Mission régionale d'autorité environnementale
OCCITANIE

**Avis de la mission régionale d'autorité environnementale
sur le projet de construction d'un parc photovoltaïque au sol sur
les communes de Graulhet et Briatexte (Tarn)**

N°MRAe 2022APO133

Avis émis le 24 novembre 2022

Figure 2 : plan des principaux équipements du projet - source BD ortho IGN- réalisation ARTIFEX

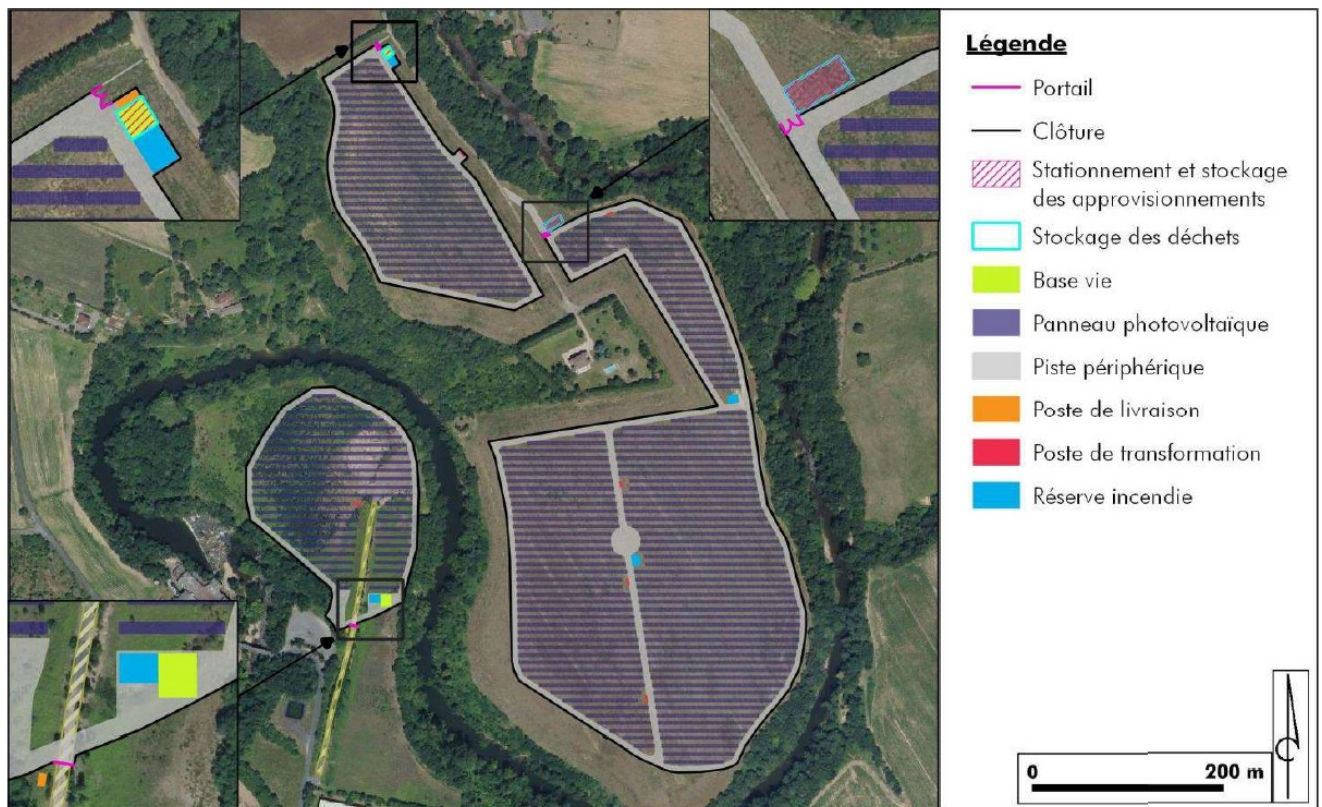
Elle évalue nécessaire de revoir l'emprise d'implantation des équipements (mesure d'évitement) afin d'éviter toutes altérations, y compris indirectes par le biais des débroussaillages potentiels, des boisements alluviaux et périphériques. À défaut, la MRAe conclut en l'état à une perte nette de biodiversité qu'il convient de compenser.

La MRAe recommande d'analyser les effets des prescriptions du SDIS du Tarn qui viendraient potentiellement impacter les boisements (forêts alluviales et forêts denses périphériques à l'emprise du projet) y compris ceux ayant été évités au titre des mesures d'évitement retenues lors de la phase de conception du projet. En fonction, elle recommande d'adapter cette mesure d'évitement afin de limiter les incidences sur ces milieux. À défaut, la MRAe conclut en l'état à une perte nette de biodiversité qu'il convient de compenser (mesure d'accompagnement).

Figure 3 : Localisation des enjeux écologiques – sources BD Ortho IGN – réalisation ARTIFEX

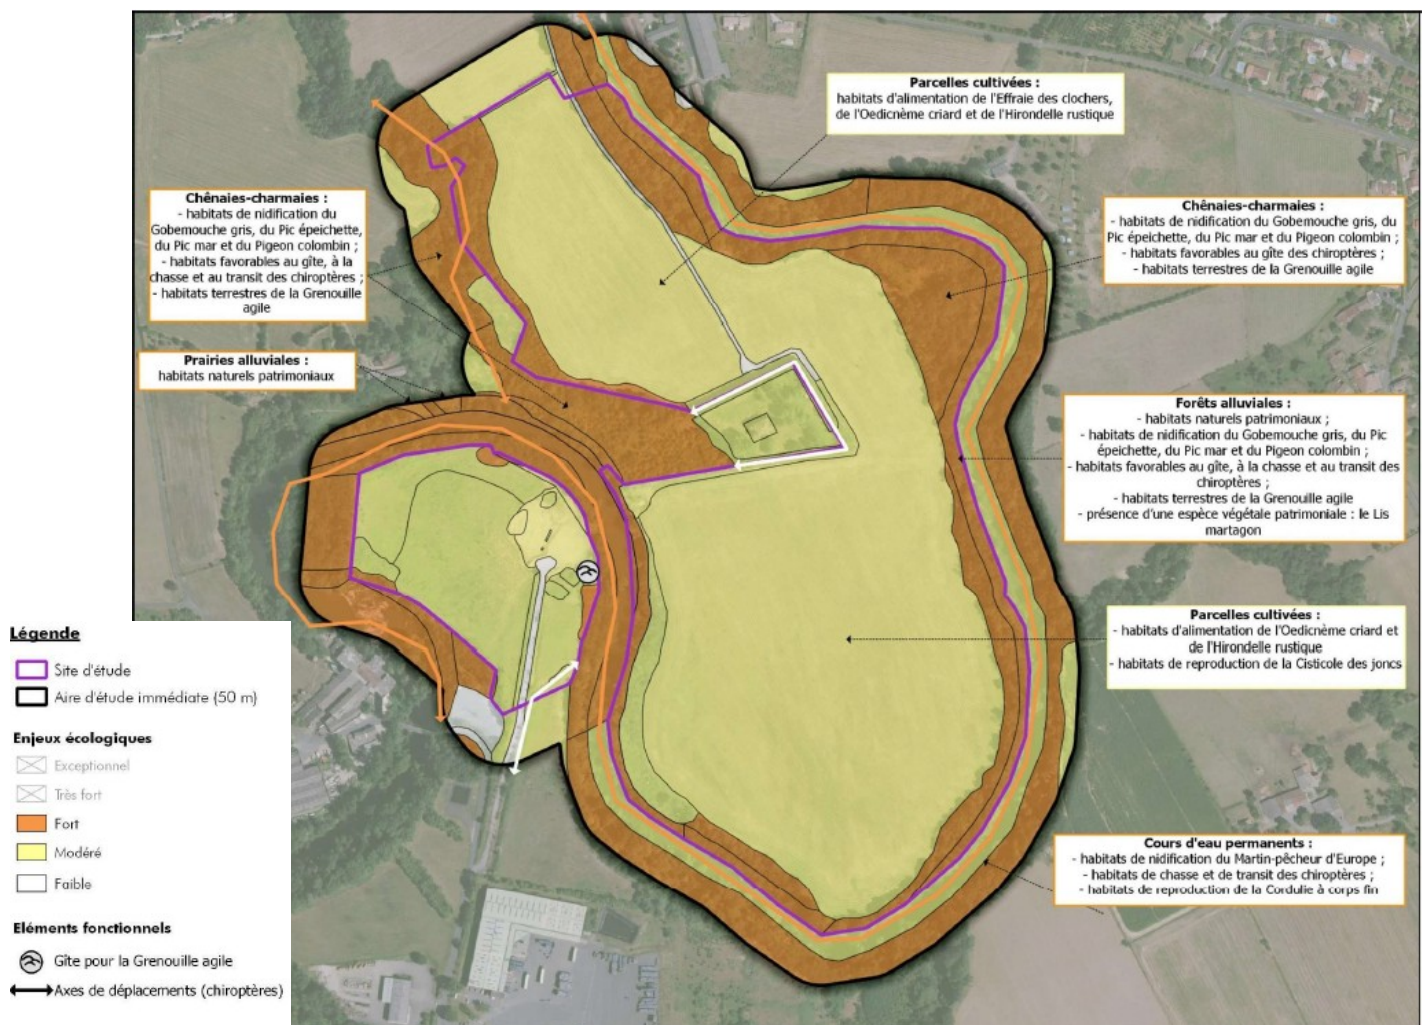
L'analyse à l'échelle du site des fonctionnalités écologiques confirme l'attractivité des mares pour la reproduction des amphibiens qui selon la MRAe aurait dû être caractérisées avec des enjeux forts (voir recommandation § 3.2 : ressource en eau).

La MRAe recommande de revoir à la hausse (enjeu fort) le niveau d'enjeu des mares et cuvettes en eaux nécessaires à la reproduction des amphibiens.
